DM 15 settembre 2005

Approvazione della regola tecnica di prevenzione incendi per i vani degli impianti di sollevamento ubicati nelle attività soggette ai controlli di prevenzione incendi.

Regola tecnica di prevenzione incendi per i vani degli impianti di sollevamento ubicati nelle attività soggette ai controlli di prevenzione incendi

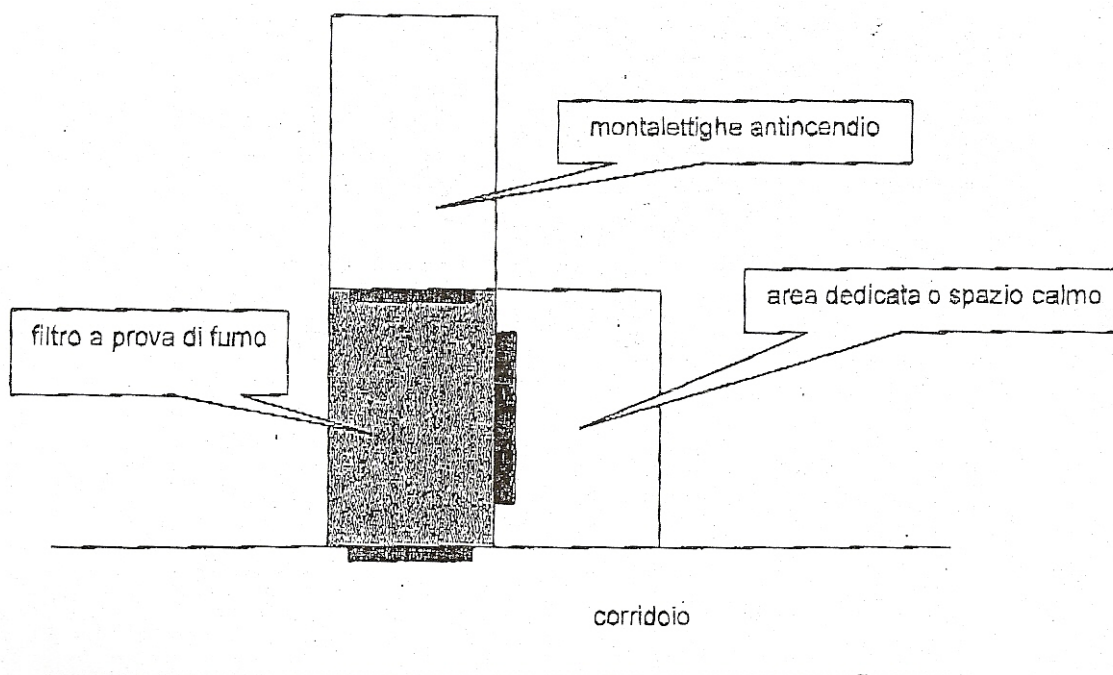
In particolare, il punto 7 stabilisce che *“Il vano di corsa, per un ascensore antincendio, deve rispondere alle caratteristiche indicate al punto 3.3.ed alle seguenti ulteriori misure ...”* mentre il punto 3.3 prevede che *“Si considera vano a prova di fumo un vano di corsa per il quale sono soddisfatti i seguenti requisiti: le pareti del vano di corsa devono essere separate dal resto dell’edificio a tutti i piani e su tutte le aperture, ivi comprese le porte di piano, di soccorso e di ispezione sul vano di corsa, mediante filtro a prova di fumo...”*

È indubbio, pertanto, che il vano dell’ascensore o del montalettighe antincendio debba essere un vano a prova di fumo e, come tale, deve essere dotato di filtro a prova di fumo in corrispondenza dello sbarco ad ogni piano. Tale soluzione è stata peraltro confermata anche da codesto Ministero con la nota n. P485/4135 del 18 maggio 2006 a seguito di un quesito formulato da questo Comando, in merito alla circostanza che la normativa preveda per il vano a prova di fumo, erroneamente, la realizzazione del filtro a prova di fumo addirittura in corrispondenza di tutte e quattro le pareti del vano corsa e che, in quell’occasione, la realizzazione del filtro a prova di fumo solo in corrispondenza dello sbarco ai piani è stata ritenuta, da codesto Ministero, sufficiente al raggiungimento degli obiettivi di sicurezza.

Si rappresenta di seguito la soluzione adottata dal Comando, che risponde pienamente a tutti i requisiti richiesti dalla normativa, sia del punta 3.3 che del punto 7, e sulla quale sono state basate, anche a seguito del quesito prima citato, le approvazioni dei progetti di ospedali e di case di riposo degli ultimi anni.

Caratteristiche del vano ascensore/montalettighe antincendio

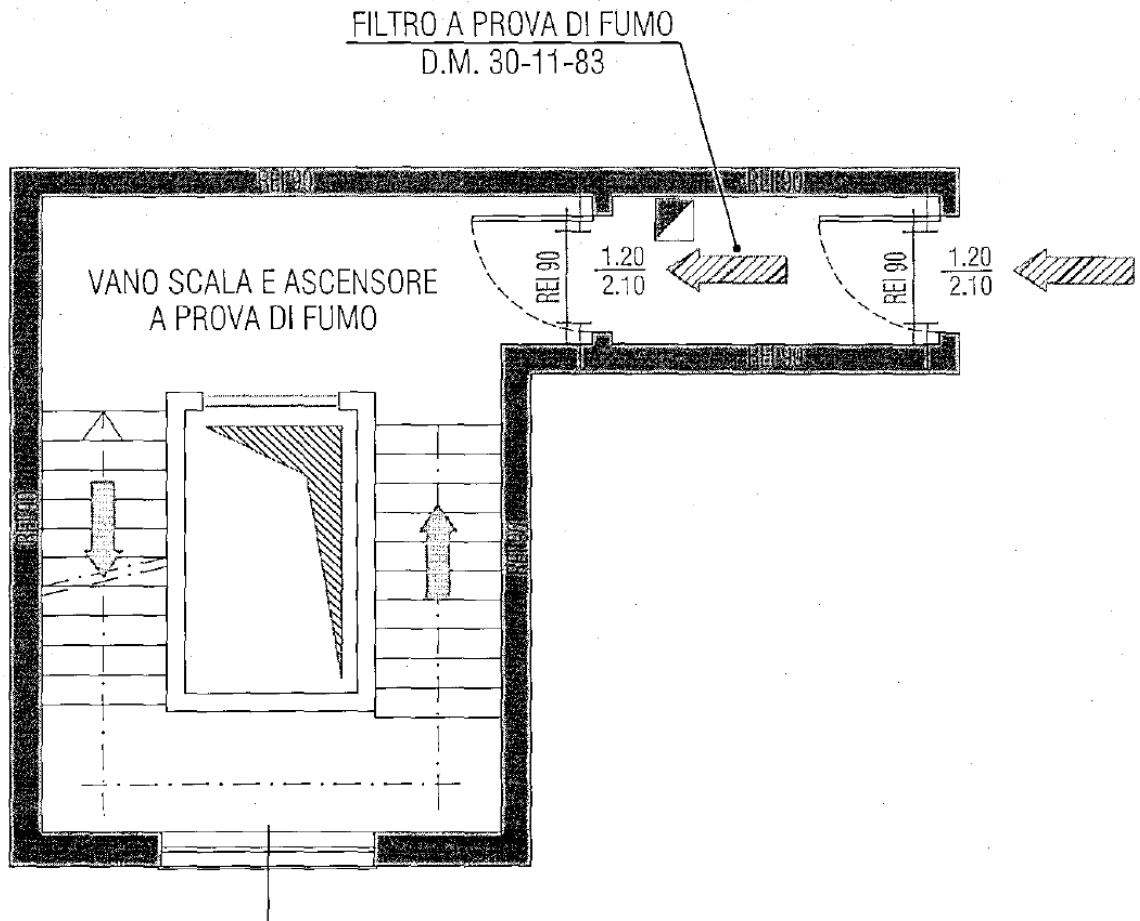
Tenendo presente i chiarimenti forniti dal Ministero con nota prot. P157 del 05/02/2008 si conferma che nel caso del vano ascensore/montalettighe antincendio il filtro a prova di fumo può essere lo stesso a servizio del vano scala e che l'area dedicata avente superficie minima di 5 mq deve trovarsi allo sbarco dell'ascensore/montalettighe antincendio. In tal senso appare corretta la rappresentazione riportata nell'allegato 2 ("esempio di interpretazione 1").

Esempio interpretazione 1

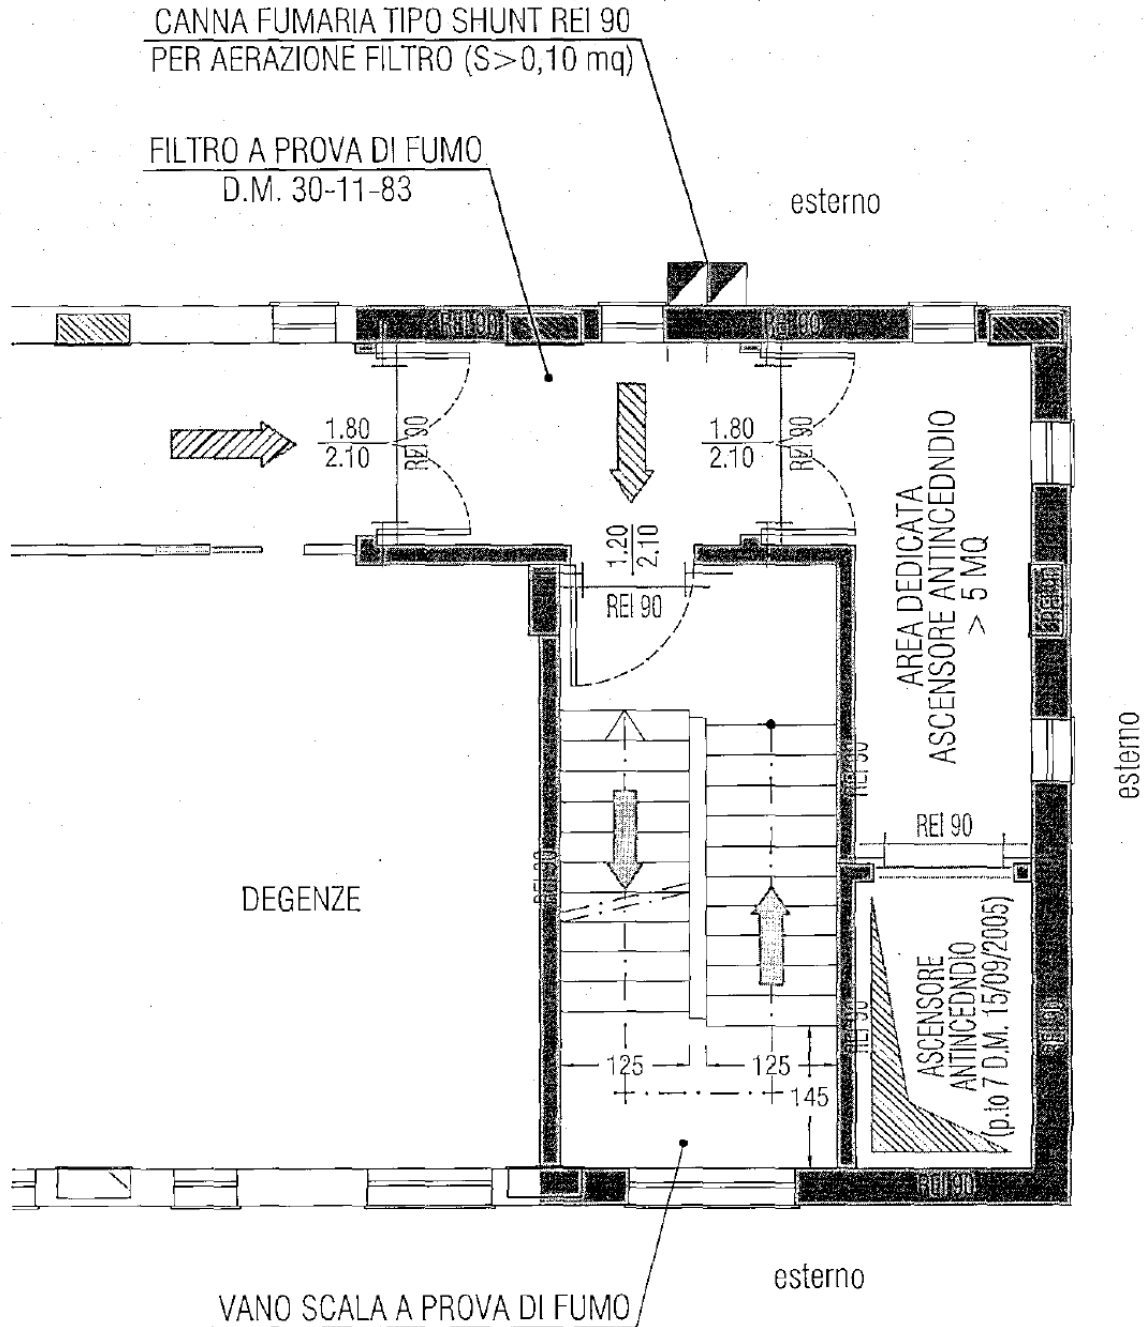
accesso a vano scale a prova di fumo e montalettighe antincendio (p.to 7 D.M. 15/09/2005)

Esempio interpretazione 2 accesso a vano scale a prova di fumo e montanette antincendio (p.to 7 D.M. 15/09/2005)
